DECLARAÇÃO DE IMPACTE AMBIENTAL (DIA)

**Declaração de Impacte Ambiental
(Anexo ao TUA)**

Designação do projeto	Central Fotovoltaica do Cercal e Linha de Muito Alta Tensão associada
Fase em que se encontra o projeto	Central Fotovoltaica do Cercal – Projeto de execução Linha de Muito Alta Tensão associada – Anteprojecto
Tipologia do projeto	Anexo I, n.º 19, Anexo II, n.º 1, alínea d) e n.º 3, alínea a) do Decreto-Lei n.º 151-B/2013, de 31 de outubro, alterado e republicado pelo Decreto-Lei n.º 152-B/2017, de 11 de dezembro
Enquadramento no regime jurídico de AIA	Artigo 1.º, n.º 3, alínea a) e alínea b), subalínea i) do Decreto-Lei n.º 151-B/2013, de 31 de outubro, na sua redação atual
Localização (concelho e freguesia)	Freguesia de Cercal do Alentejo e união das freguesias de Santiago do Cacém, Santa Cruz e São Bartolomeu da Serra, no concelho de Santiago do Cacém Freguesia de Sines, no concelho de Sines
Identificação das áreas sensíveis	Não são afetadas áreas sensíveis definidas nos termos do disposto na alínea a) do artigo 2.º do Decreto-Lei n.º 151-B/2013, de 31 de outubro, na sua redação atual

Proponente	Cercal Power, S.A.
Entidade licenciadora	Direção-Geral de Energia e Geolo

Figura 1 – Áreas de povoamento de sobreiro identificadas pelo ICNF (manchas assinaladas a vermelho) na área da central, em concreto na área de eucaliptal

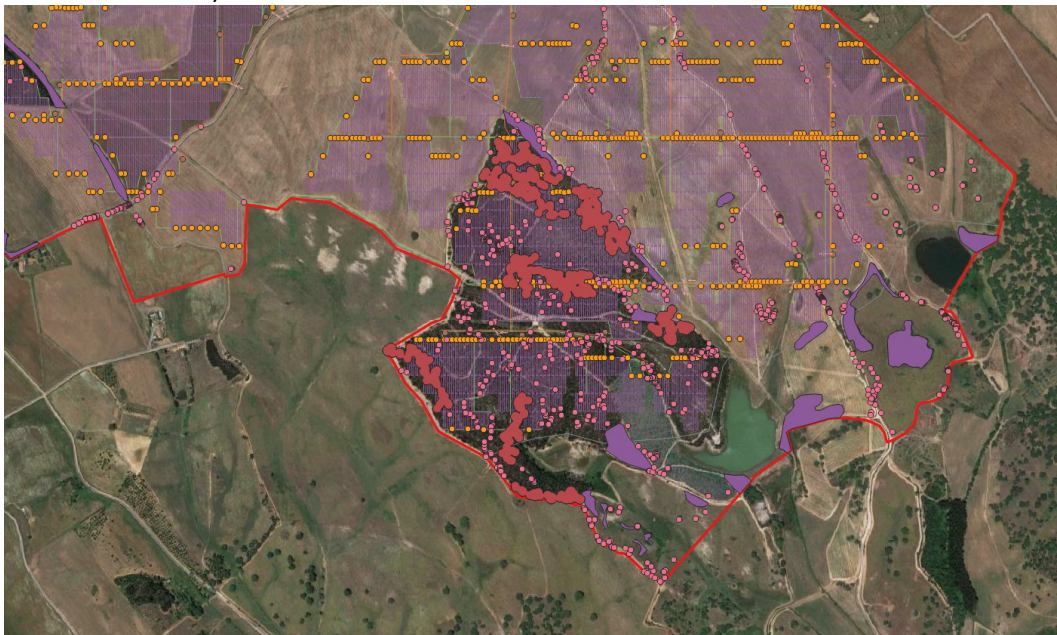
Em sede de Aditamento, o projeto foi ajustado para minimizar a afetação de sobreiros. No entanto, com a construção da central fotovoltaica serão afetados 8 sobreiros adultos decrépitos, 368 jovens sãos, 5 jovens decrépitos e 4 jovens mortos, pelo que os impactes expectáveis serão negativos, significativos, atendendo ao número de sobreiros a abater e ao facto de se tratar de uma espécie legalmente protegida.

Verificou-se também a existência de zonas de povoamento no interior da área da central fotovoltaica, conforme ilustra a figura abaixo, com maior incidência na área de povoamento de eucaliptal (manchas assinaladas a vermelho).

Não obstante o proponente ter prescindido, no decurso do procedimento de AIA, da área de eucaliptal onde se concentra um maior número de áreas de povoamento de sobreiro, facto que contribui para minimizar significativamente os impactes negativos expectáveis, verifica-se ainda que existem outras duas áreas de povoamento de sobreiro, em dois caminhos municipais paralelos à EN262 (conforme evidencia figura abaixo, manchas assinaladas a vermelho), que serão preservadas, conforme preconiza a presente decisão, minimizando-se, assim, de igual modo, a magnitude dos impactes negativos.

Assim, o projeto deverá ser ajustado em função dos valores naturais em presença, com o objetivo de minimizar a afetação destes, através da alteração do respetivo *layout*, relativamente à implantação de alguns dos painéis e demais infraestruturas/equipamentos, para evitar o abate de sobreiros ou a afetação de raízes, de acordo com as condicionantes estabelecidas na presente decisão.
